Álfabakki 2A – USK24070291

Á embættisafgreiðslufundi skipulagsfulltrúa 15. ágúst 2024 var lagt fram erindi frá afgreiðslufundi byggingarfulltrúa frá 13. ágúst 2024 þar sem sótt er um leyfi til að breyta erindi USK23080010 með því að breyta útliti glugga og handriða, bætt við fituskilju ásamt að skipta hljóðmön út fyrir hljóðvegg og auka bílastæði auk breytinga á innra fyrirkomulagi á 1 hæð og bílakallara í húsi á lóð nr. 2A við Álfabakka. Erindinu var vísað til umsagnar verkefnastjóra og er nú lagt fram að nýju ásamt umsögn skipulagsfulltrúa dags. 22.ágúst.2024.

Samþykkt teikning

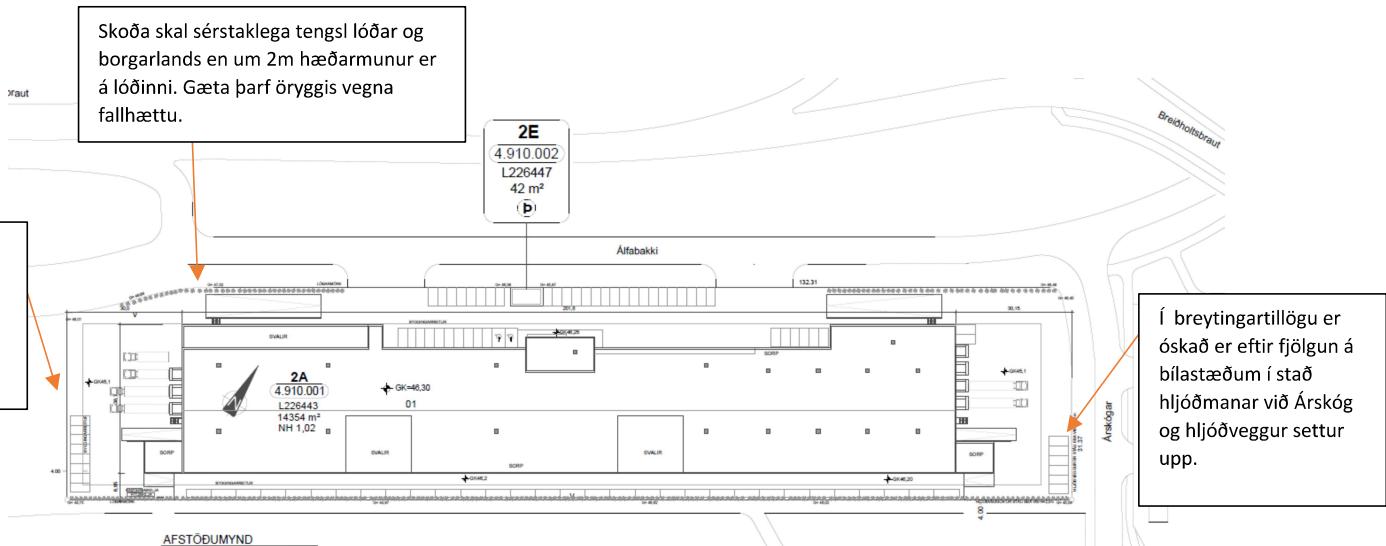
Óskað er eftir álti skipulagsfulltrúa á að fjölga stæðum á lóð og skipta út hljóðmön og setja í stað hennar hljóðvegg á lóðarmörk.

Við hönnun og útfærslu lóðar þarf að gæta að umhverfisáhrifum vegna nálægðar við íbúðarbyggð í Suður-Mjódd. Kröfur eru gerðar um gróðurmön austan byggingarinnar sem snýr að Árskóum, en mikilvægt er að huga að hljóðvist og ásýnd lóðarinnar vegna íbúabyggðar. Ekki er fallist á að fjarlægja gróðurmönina sem liggr að lóðarmörkum við austurenda lóðarinnar, samsíða Árskóum, gert er ráð fyrir gangstétt í borgarlandinu en allt önnur upplifun er að ganga við hlið veggjar eða gróðurmanar.

Huga þarf sérstaklega að tengingu lóðar við borgarlandið og að nóg pláss sé innan lóðar til að koma fyrir stoðveggjum ásamt gróðri á lóðarmörkum líkt og kemur fram í deiliskipulagi en um 2m hæðarmunur er á götukóta borgarlands og bílaplans norðvestan megin á lóðinni, óljóst er á aðaluppráttum hvernig öryggiskröfum vegna fallhættu verði leystar. Á uppfærðri teikningu hefur gróður á lóðarmörkum vestan til verið fjarlægður, halda skal í gróður líkt og sýnt er á samþykktum uppráttum.

- Neikvætt er tekið í að fylgja bílastæðum og breyta gróðurmön í hljóðvegg á lóðarmörkum við Árskóga.
- Ekki er heimilt að fjarlægja gróður af samþykkti teikningu.
